ΘΕΜΑ : Διευκρινίσεις Νο 1 για το διαγωνισμό (Α/Α Συστήματος ΕΣΗΔΗΣ:41348 – Αρ. πρωτ. Προκήρυξης: 61135/26-05-2017) της «Προμήθειας γραφείων, καθισμάτων εργασίας και συνεδρίων, ερμαρίων, έδρανα αναγνωστηρίου - συνεδρίου και λοιπών ειδών γραφείου για τη Βικελαία Δημοτική Βιβλιοθήκη »
ΣΧΕΤ.:

Δίδονται οι ακόλουθες διευκρινίσεις σχετικά με τον ανοικτό ηλεκτρονικό διαγωνισμό για την «**Προμήθεια γραφείων, καθισμάτων εργασίας και συνεδρίων, ερμαρίων, έδρανα αναγνωστηρίου - συνεδρίου και λοιπών ειδών γραφείου για τη Βικελαία Δημοτική Βιβλιοθήκη** » έπειτα και ερωτημάτων συμμετεχόντων οικονομικών φορέων:

1. Σχεδιάγραμμα αίθουσας εκδηλώσεων

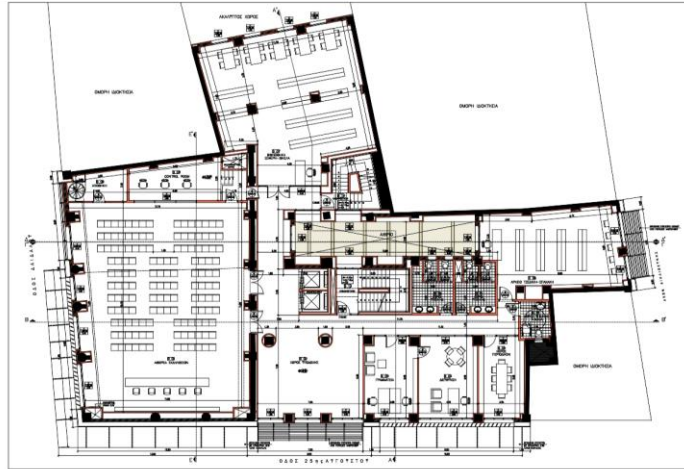
Προκειμένου οι ενδιαφερόμενοι οικονομικοί φορείς να έχουν καλύτερη άποψη για το χώρο που θα τοποθετηθούν τα καθίσματα συνεδριακού τύπου της Ομάδας 2, επισυνάπτουμε το σχεδιάγραμμα και δύο φωτογραφίες της αίθουσας εκδηλώσεων.
